GEMEENTE ROTTERDAM
BRANDPREVENTIECOMMISSIE

tekening
**DO20104 a**
4e verdieping even

project
**Hoofdweg fase 1**
Rotterdam
2019042

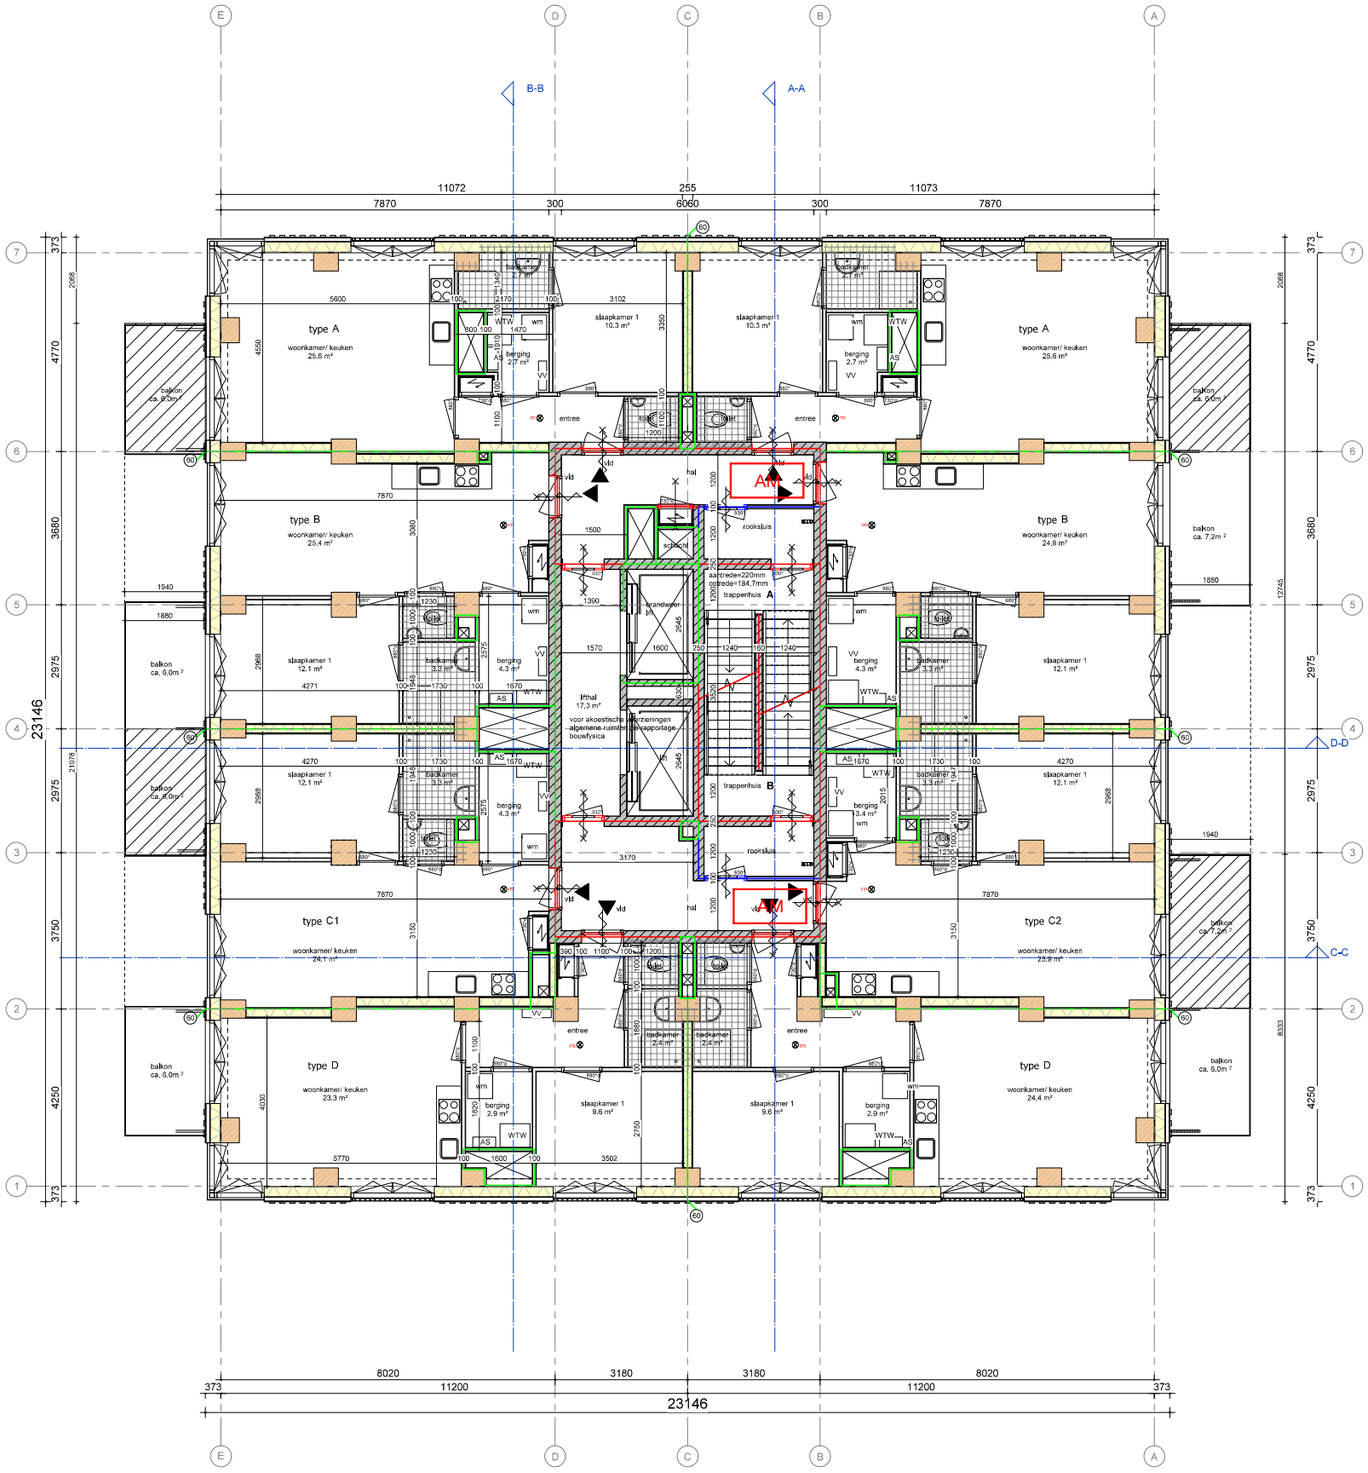
Zie opmerkingen begane grond

vergunningen: AKKOORD
brandweer: AKKOORD

BPC heeft een 'expert judgement beschouwing' verzocht op de beschreven maatregelen in dit onderdeel van deze rapportage (212911 _AdB_RAP_0004_v3.0). Bij een positief oordeel, namelijk dat de uitwerking in deze rapportage wordt onderschreven als brandveilige oplossing, wordt geen gecertificeerde VBB-installatie in het gebouw toegepast als gelijkwaardigheid.
